postępowanie o udzielenie zamówienia publicznego pn:
Budowa infrastruktury drogowej na osiedlu Marcelin – etap I – ulica Tuwima
w Szczecinku

Wyjaśnienia treści specyfikacji warunków zamówienia

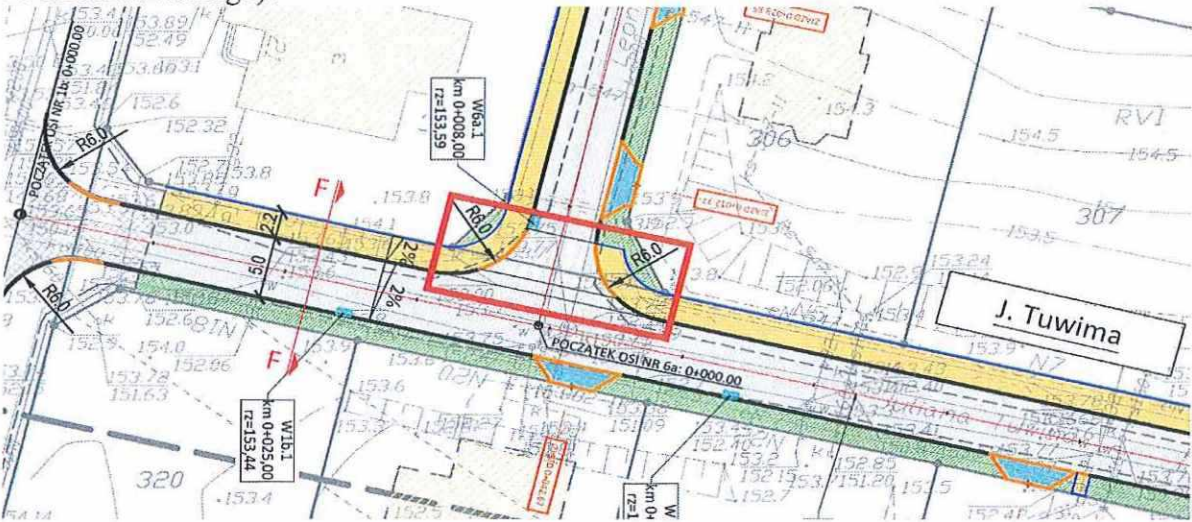
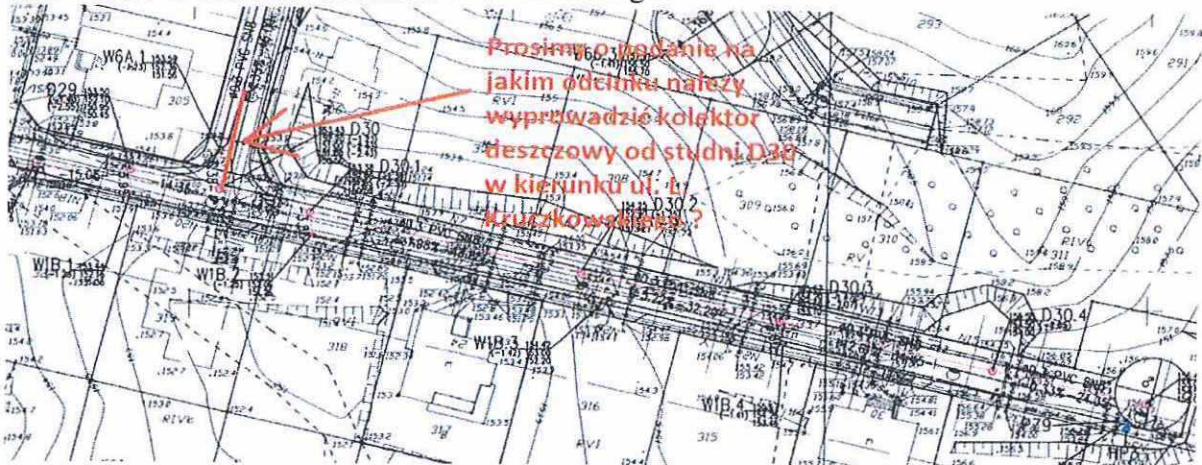
Prosimy o dokładne zaznaczenie na projekcie zakresu robót drogowych przewidzianych do wykonania na wlocie ul. Leona Kruczkowskiego (skrzyżowanie ul. J. Tuwima – L. Kruczkowskiego).

Poniżej zaznaczono czerwonym obramowaniem zakres robót drogowych przewidzianych do wykonania na wlocie ul. Leona Kruczkowskiego (skrzyżowanie ul. J. Tuwima – L. Kruczkowskiego).

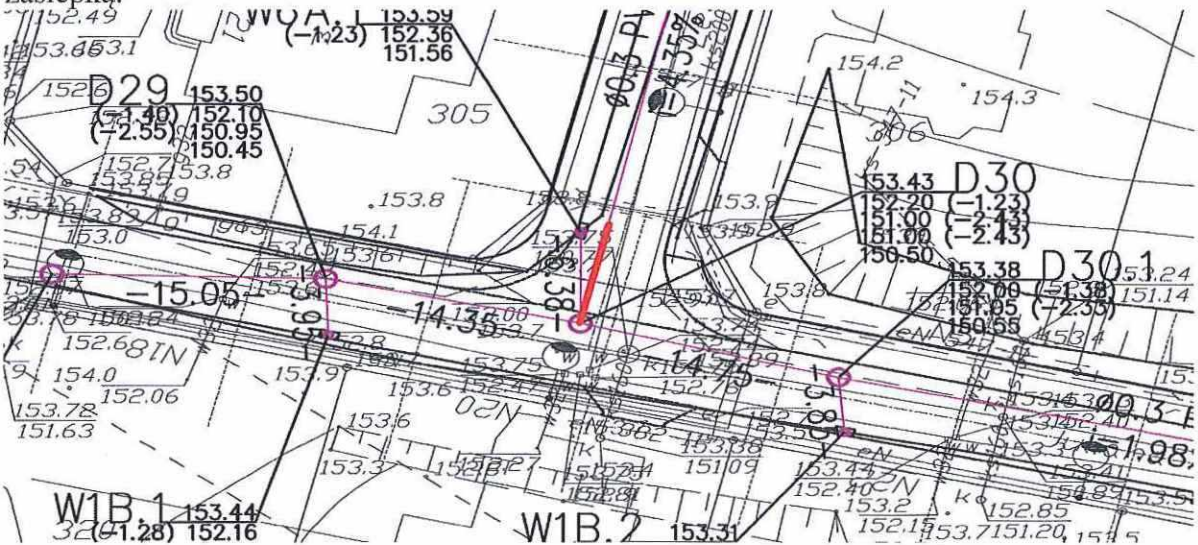
Prosimy o informacje na jakim odcinku należy wykonać kolektor kanalizacji deszczowej od studni D-30 w kierunku ul. Leona Kruczkowskiego?

Kolektor kanalizacji deszczowej należy wykonać na odcinku o długości ok. 8m od studni D-30 w kierunku ul. Leona Kruczkowskiego. Ww. odcinek zaznaczono kolorem czerwonym na rysunku poniżej. Koniec wykonanego odcinka należy zaślepić systemowym korkiem lub zaślepką.
